第15章 その他環境省令で定める事項

15.1 配慮書についての関係地方公共団体の長の意見及び一般の意見の概要、並びに事業者の見解

「(仮称)島根風力発電事業に係る計画段階環境配慮書」に対する
知事意見について(通知)

(仮称) 島根風力発電事業に係る計画段階環境配慮書に対する知事意見

図 15.2-12 事業実施想定区域（配慮書段階）と対象事業実施区域（方法書段階）との比較

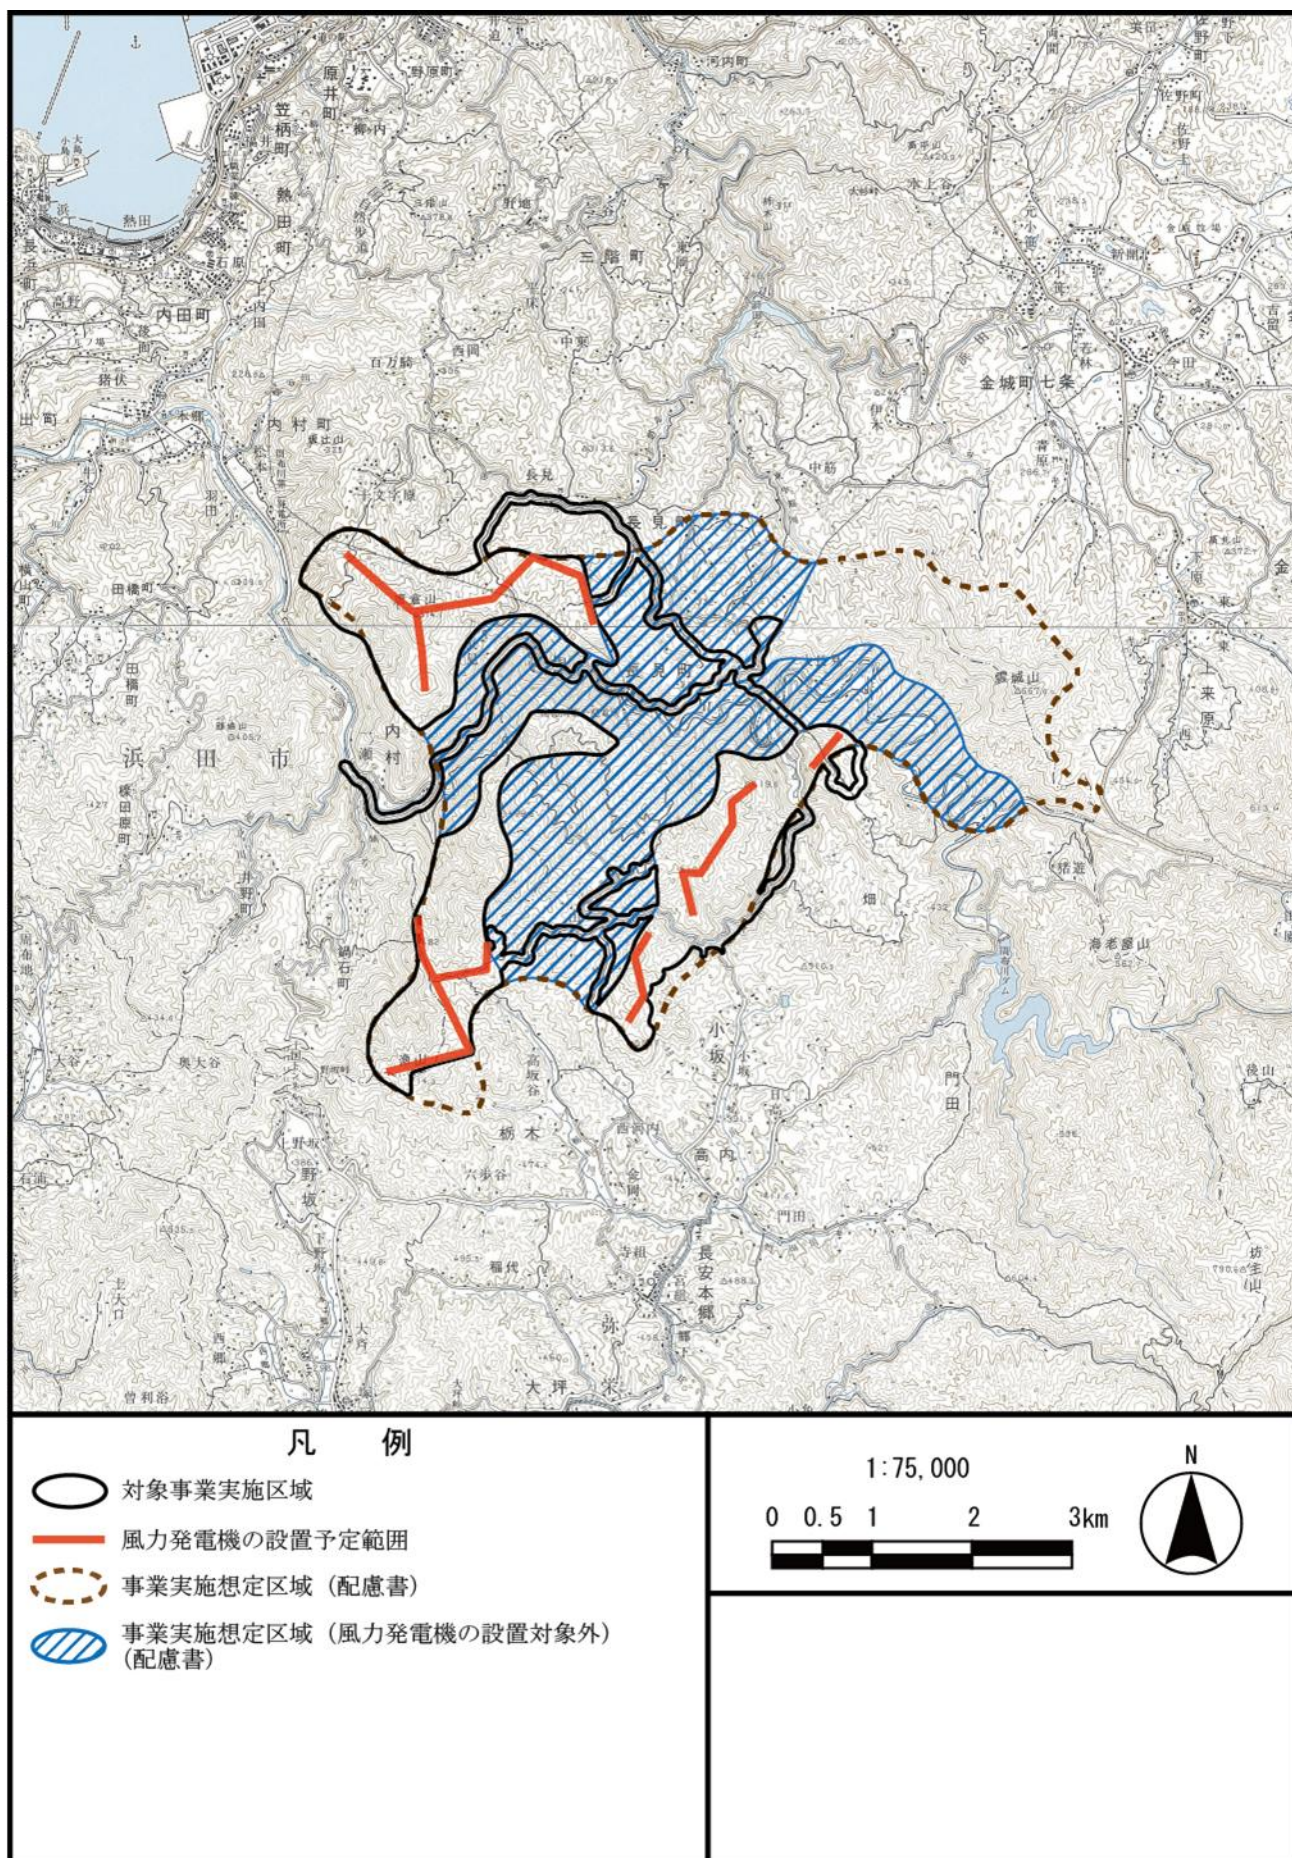
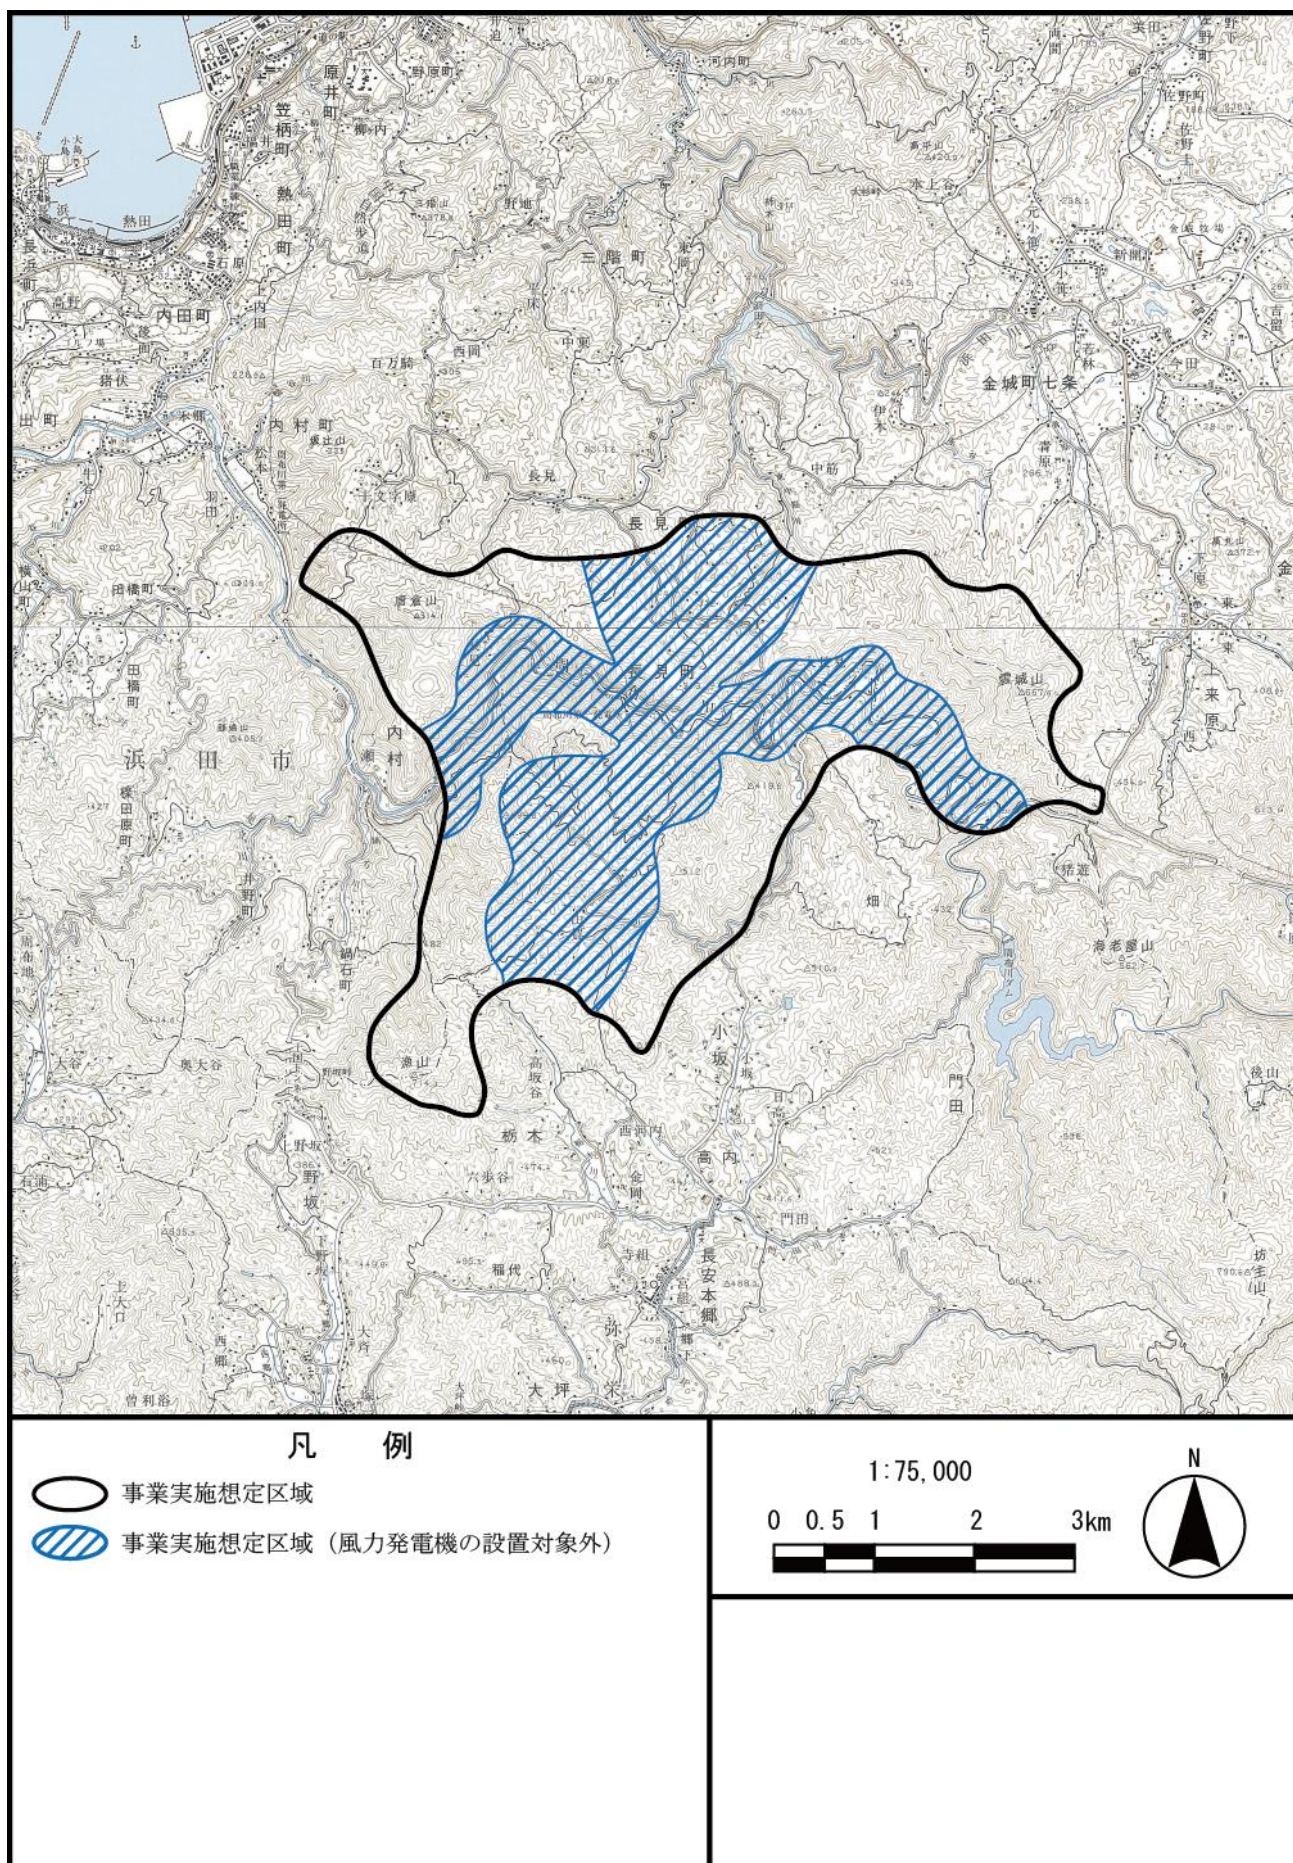
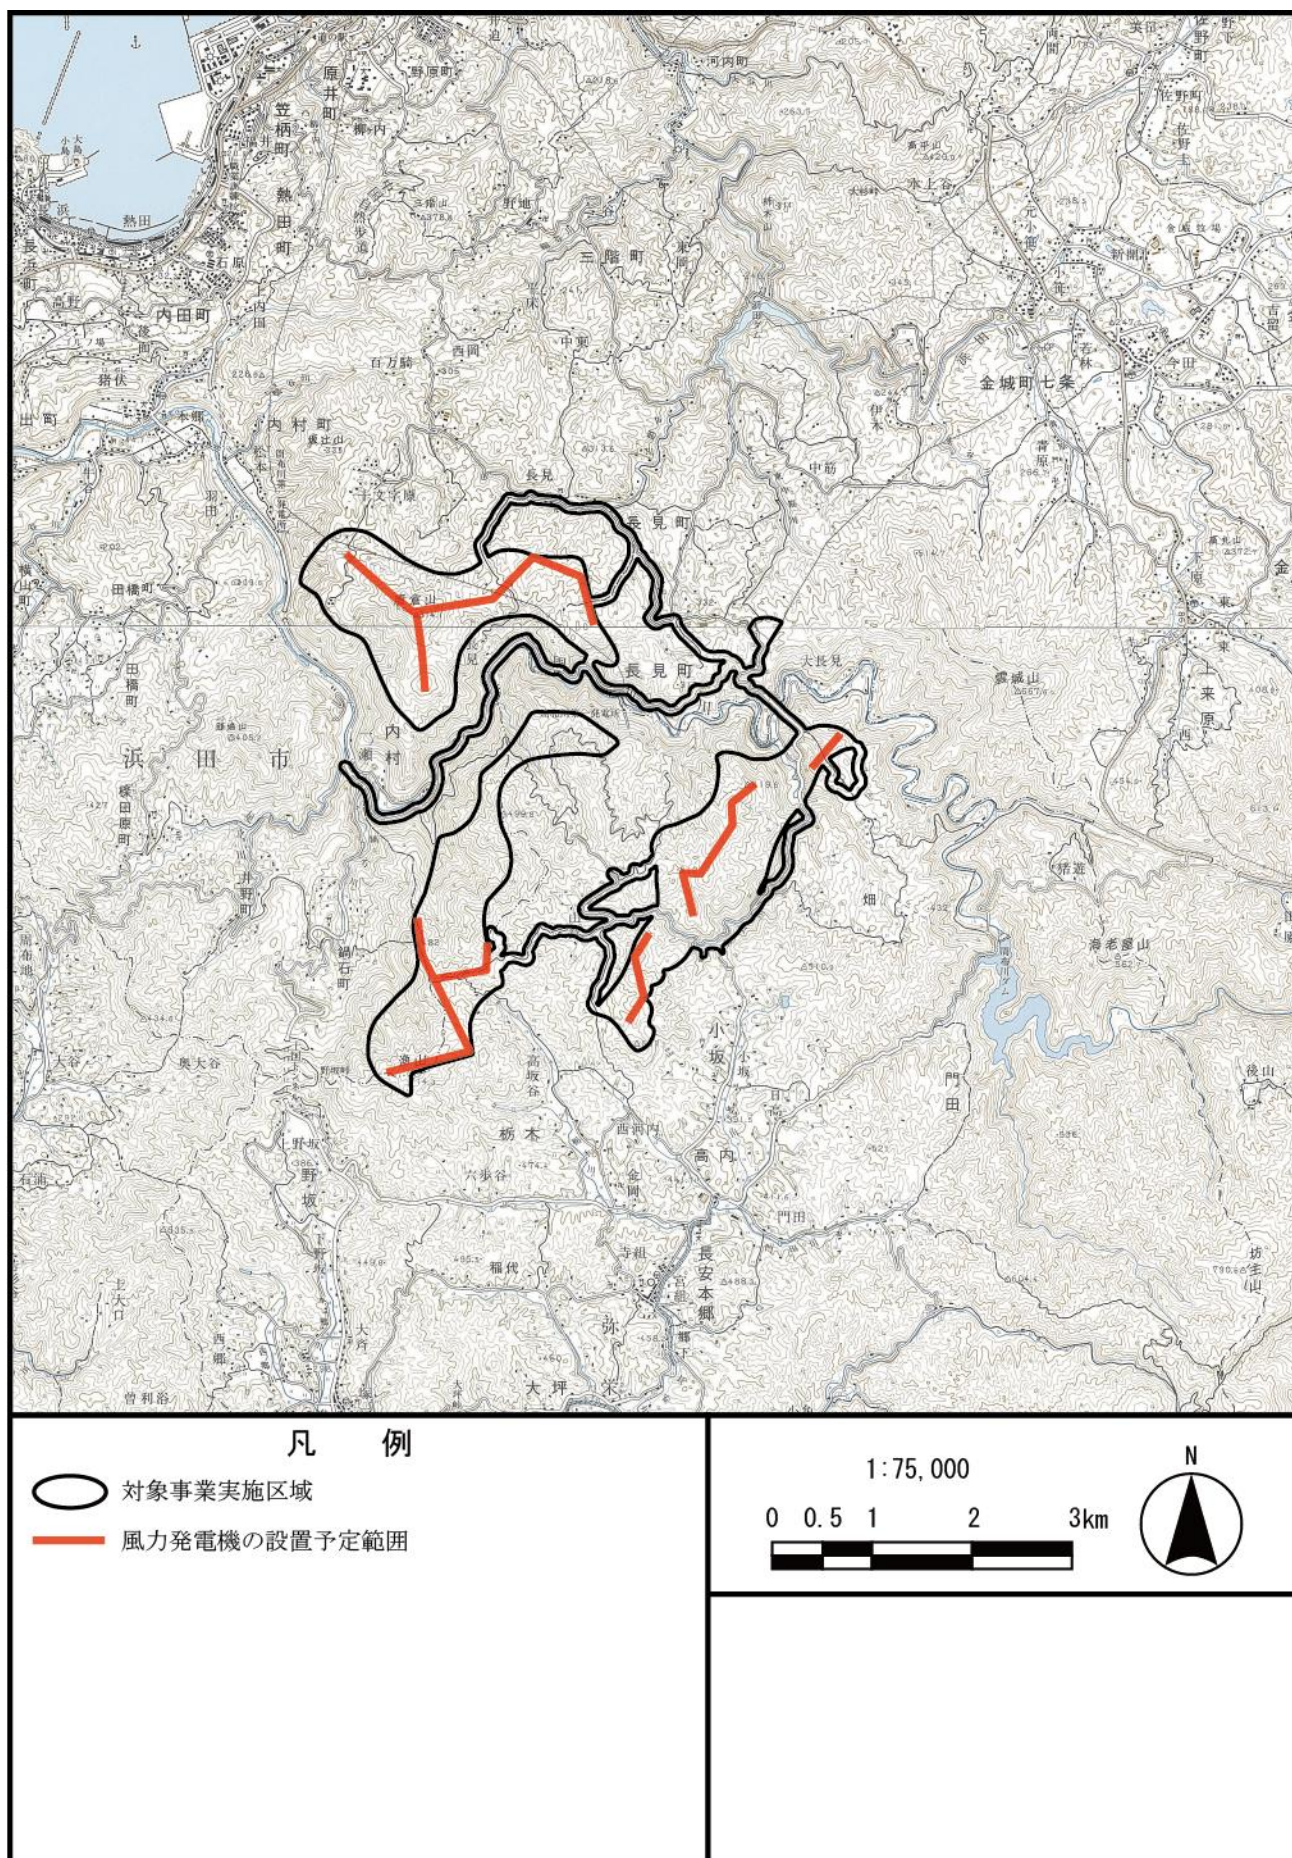
- ・ 風力発電機の配置は、配慮書段階における事業実施想定区域（風力発電機の設置対象外を除く。）の範囲上で設定した。風力発電機の設置位置を勘案し、事業実施想定区域の絞込みを行い、雲城山、自然度の高い植生、土砂流出防備保安林・土砂崩壊防備保安林を対象事業実施区域から除外した。
- ・ 配慮書以降の現地踏査に基づき、風力発電機や工事用資材等の搬出入経路等、今後の事業計画において改変の可能性がある部分を対象事業実施区域に含めることとした。

上記の経緯を踏まえた事業実施想定区域（配慮書段階）と対象事業実施区域（方法書段階）との比較図は、図 15.2-12 のとおりである。
